小型トラック 制動装置(電動パーキングブレーキ)のリコールについて

(届出日:令和8年7月9日、作業開始日:令和8年7月10日)

リコール番号 5836

改善箇所説明図

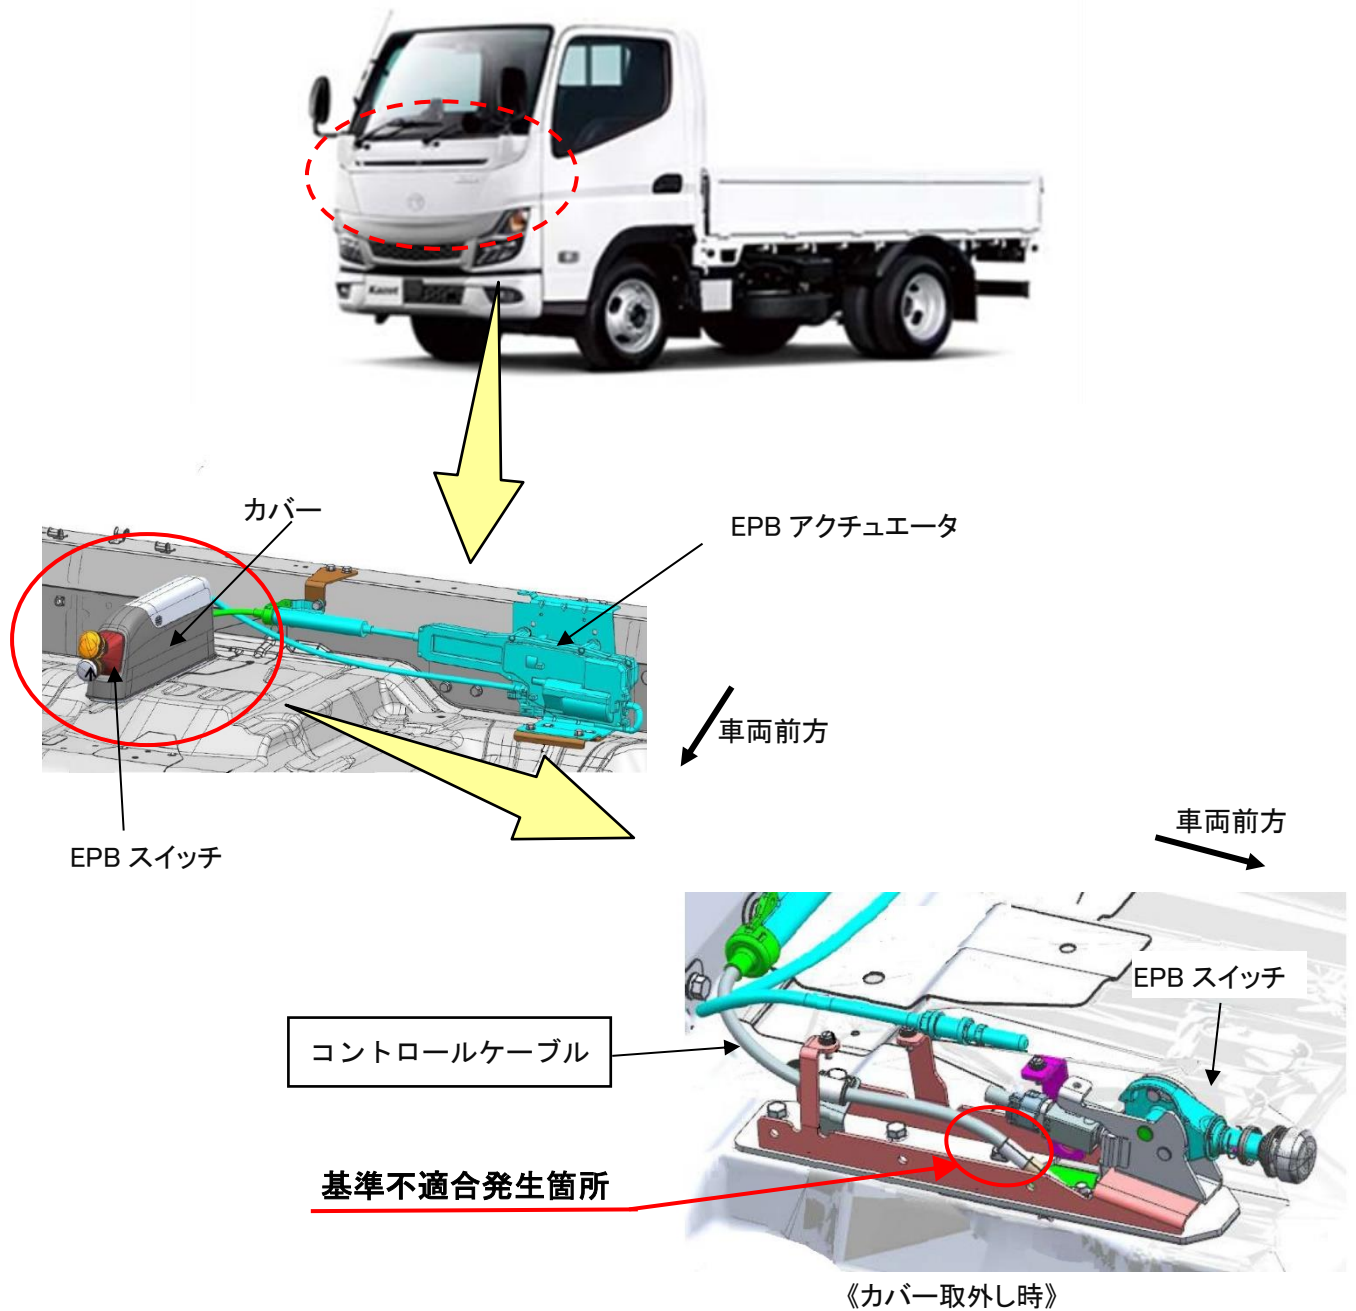
電動式パーキングブレーキ（EPB：Electric Parking Brake）において、作業指示が不適切なため、コントロールケーブルが車両生産中に屈曲しているものがある。そのため、インナーケーブルが摩耗により破断して、駐車ブレーキが作動しないほか、最悪の場合、駐車中の車両が動き出すおそれがある。

全車両、屈曲防止のプロテクターを装着した対策品のコントロールケーブルに交換する。
